Mission régionale d'autorité environnementale

AVIS DÉLIBÉRÉ
SUR LE PROJET DE CRÉATION ET D'EXPLOITATION
D'UNE CARRIÈRE À « LA SAULAIE »
PORTÉ PAR LA SOCIÉTÉ PIGEON CARRIÈRES
SUR LA COMMUNE D'HAMBERS (53)

n° PDL-2024-8255 / 2026APPDL4

Plan de remise en état du site - (source : étude d'impact)

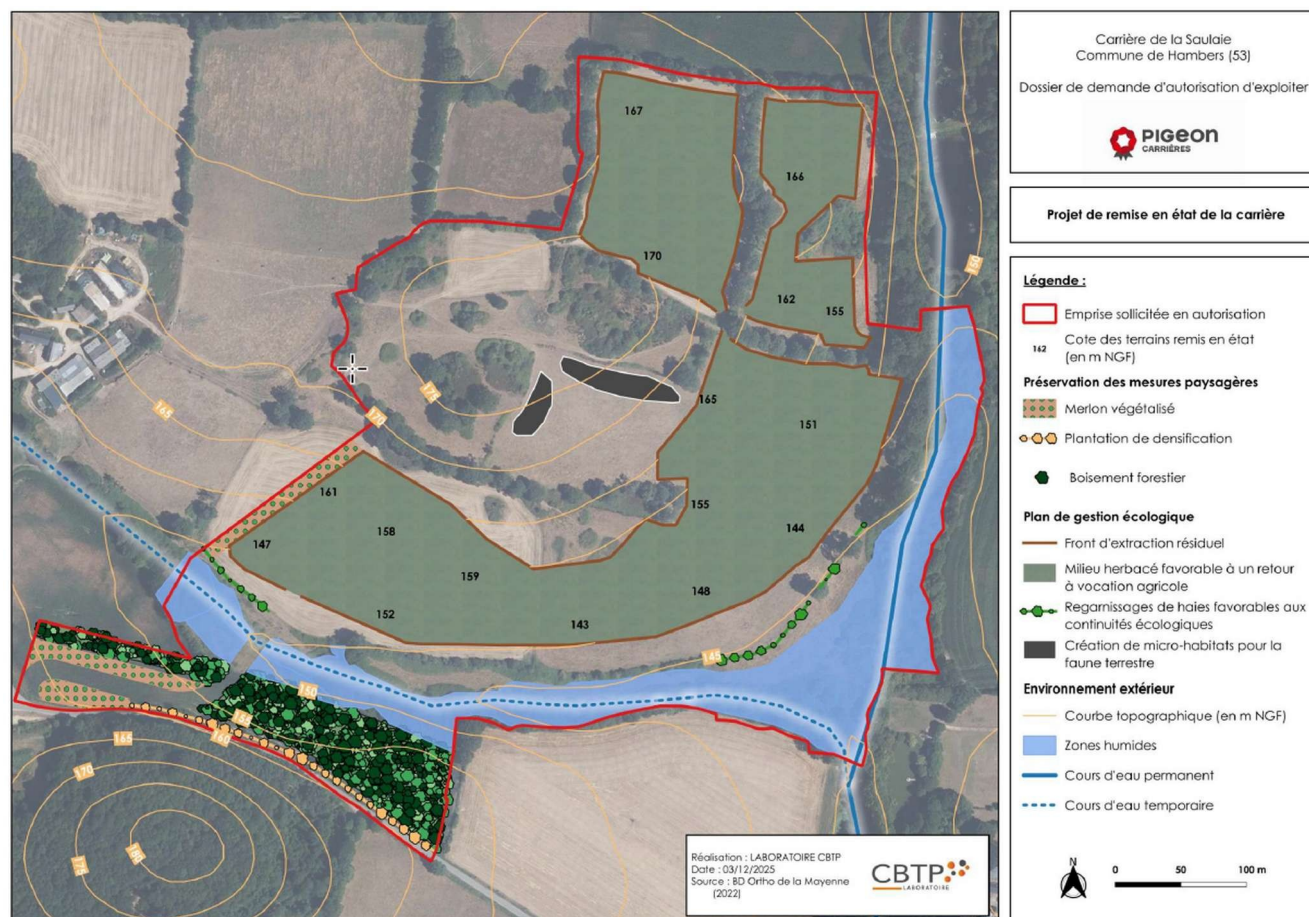
Toutefois, le dossier n'aborde pas la question de la remise en état au regard du traitement de l'accès à la carrière, en particulier du franchissement de cours d'eau et de la zone humide par la voirie et un ouvrage d'art.

- ***appréhender la remise en état et la gestion écologique à l'échelle des deux sites de carrière sur le secteur de la Saulaie,***
- ***préciser le portage et les modalités de ce plan de gestion.***
